Settore Ecosistema Costiero e Acque

OGGETTO: **S913** Procedura di verifica di assoggettabilità alla Valutazione di Impatto Ambientale (VIA) del progetto di Variante al piano di coltivazione della Cava di marmo verde e rosso Levanto denominata Pian della Valle sita nel Comune di Bonassola ex art 19 Dlgs 152/2006 e smi.
Proponente: Roberto Queirolo srl
Contributo.

Fig.A – rappresentazione cartografica dell'area di cava rispetto ai corpi idrici individuati in base al PTA

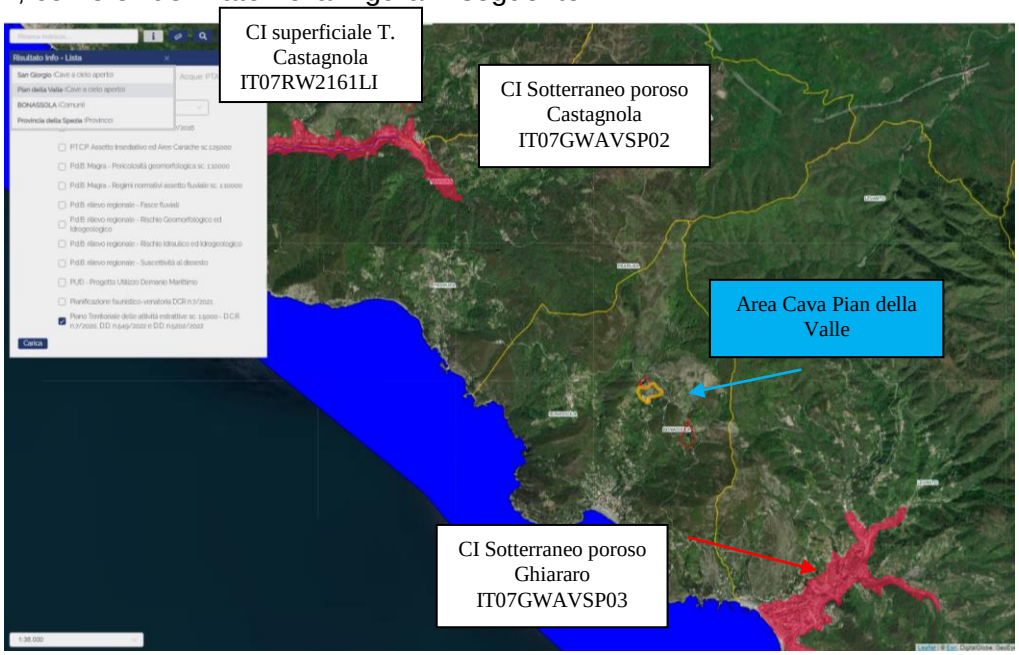
Dal punto di vista della compatibilità col Piano regionale di Tutela delle acque – PTA (aggiornamento di cui alla DCR n. 11/2016), la cava in questione non è localizzata su corpi idrici significativi, né sotterranei, né superficiali, individuati, in base alla direttiva 2000/60/CE, dallo stesso PTA, come evidenziato nella Figura A seguente.

Per tutto quanto sopra sinteticamente rappresentato si ritiene, per quanto di nostra competenza, che l'intervento in oggetto non costituisca impatto significativo peggiorativo sui corpi idrici superficiali e sotterranei individuati dal PTA.
